ГОСТ
24992—
2014

КОНСТРУКЦИИ КАМЕННЫЕ

Метод определения прочности сцепления в каменной кладке

Изменение № 1 ГОСТ 24992—2014 Конструкции каменные. Метод определения прочности сцепления в каменной кладке**Принято Межгосударственным советом по стандартизации, метрологии и сертификации (протокол № 168-П от 27.12.2023)****Зарегистрировано Бюро по стандартам МГС № 17269****За принятие изменения проголосовали национальные органы по стандартизации следующих государств: AM, KG, KZ, RU, UZ [коды альфа-2 по МК (ИСО 3166) 004]****Дату введения в действие настоящего изменения устанавливают указанные национальные органы по стандартизации***

Рисунок 5а — Захватные регулируемые приспособления для испытаний образцов из кирпича размерами менее 250×120×65 мм на осевое растяжение

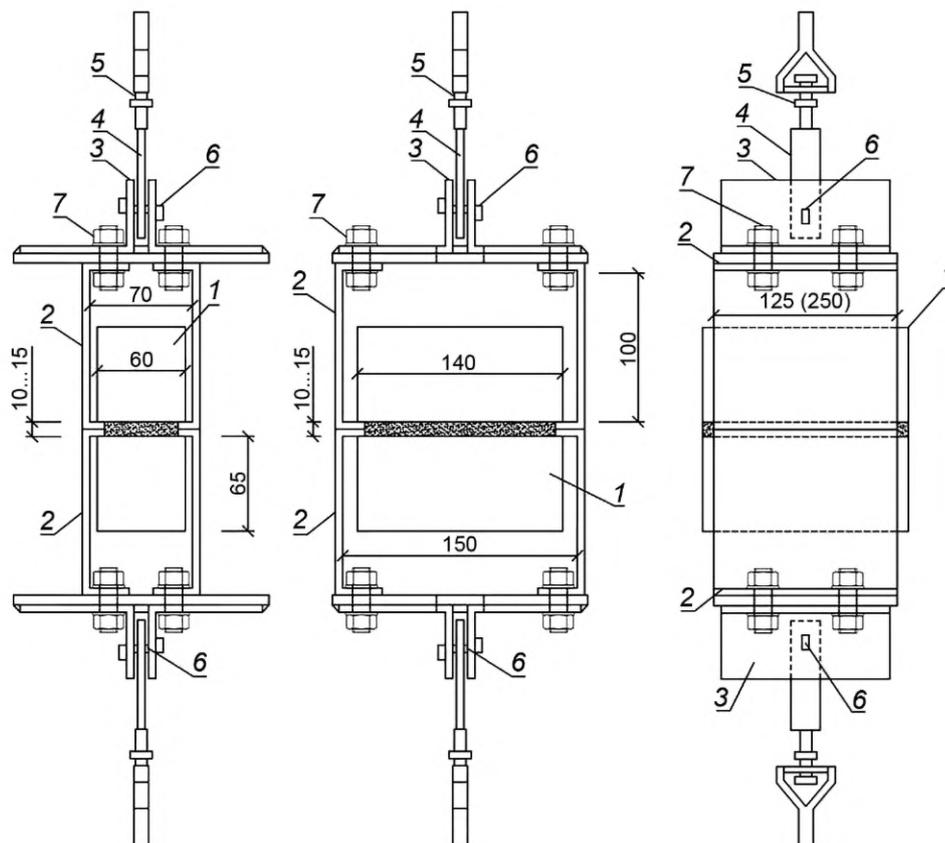
«Для испытания на сцепление образцов из кирпича формата менее 1НФ (размерами менее 250×120×65 мм) допускается применять регулируемые приспособления, приведенные на рисунке 5а.

Рисунок 5б — Захватные приспособления для испытаний образцов из природного камня с тонким клеевым швом на осевое растяжение».

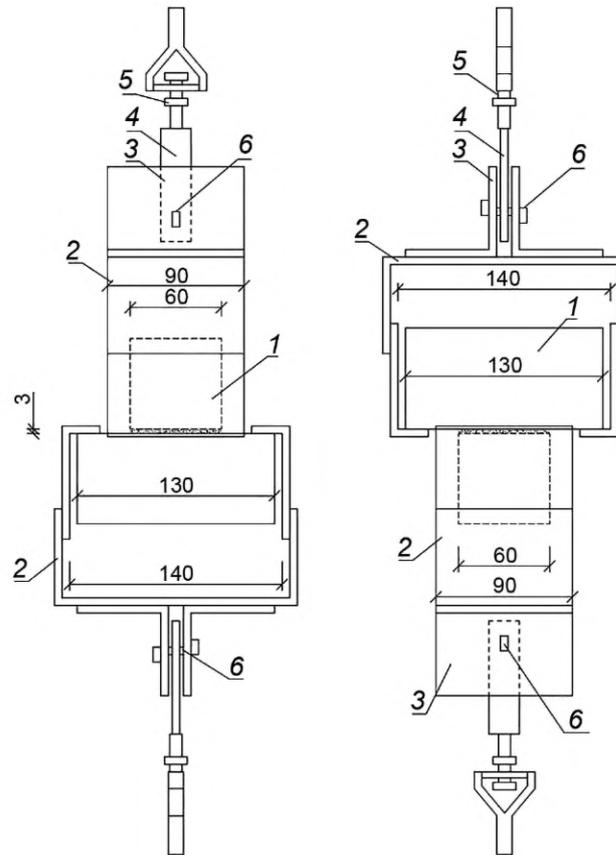
Для испытания на сцепление образцов из природного камня с тонким клеевым швом допускается располагать части захватного приспособления перпендикулярно друг другу (рисунок 5б).

а) Образец из половинок кирпича».

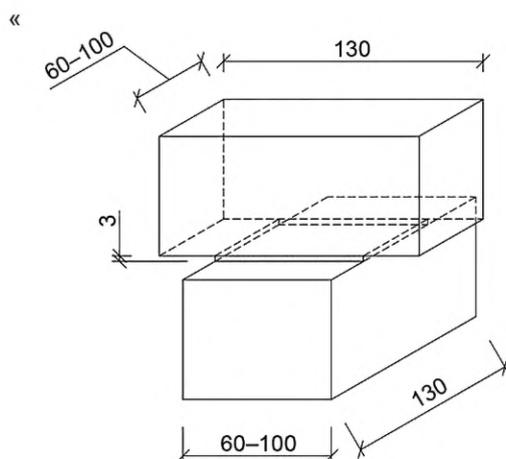
«Образцы из камня шириной от 60 до 100 мм и при толщине клеевого шва 2—5 мм допускается изготавливать с расположением двух половинок перпендикулярно друг другу (см. рисунок 8а)»;

рисунок 8а) заменить новым:

Рисунок 5а — Захватные регулируемые приспособления для испытаний образцов из кирпича размерами менее 250×120×65 мм на осевое растяжение

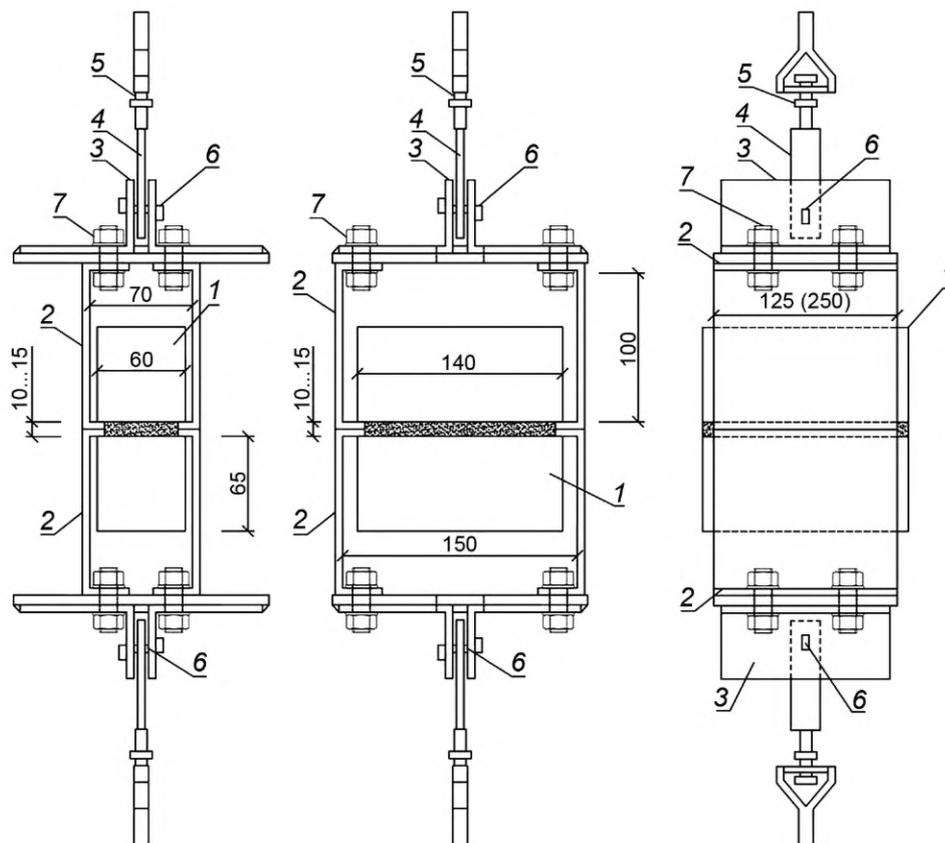
«Для испытания на сцепление образцов из кирпича формата менее 1НФ (размерами менее 250×120×65 мм) допускается применять регулируемые приспособления, приведенные на рисунке 5а.

Рисунок 5б — Захватные приспособления для испытаний образцов из природного камня с тонким клеевым швом на осевое растяжение».

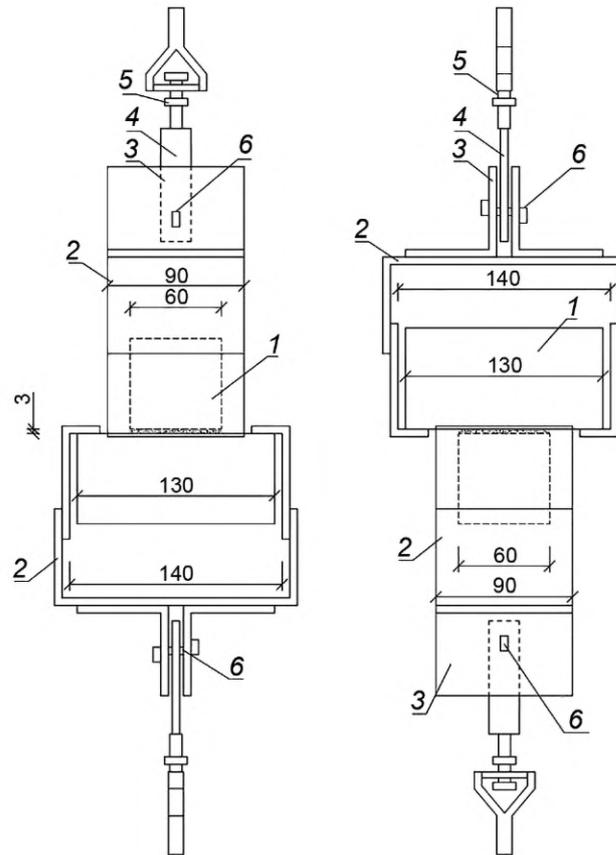
Для испытания на сцепление образцов из природного камня с тонким клеевым швом допускается располагать части захватного приспособления перпендикулярно друг другу (рисунок 5б).

а) Образец из половинок кирпича».

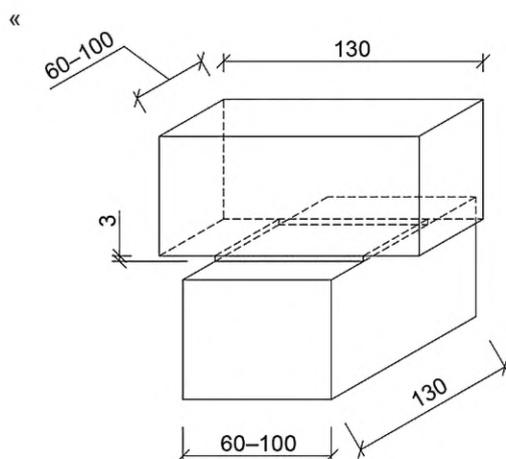
«Образцы из камня шириной от 60 до 100 мм и при толщине клеевого шва 2—5 мм допускается изготавливать с расположением двух половинок перпендикулярно друг другу (см. рисунок 8а)»;

рисунок 8а) заменить новым:
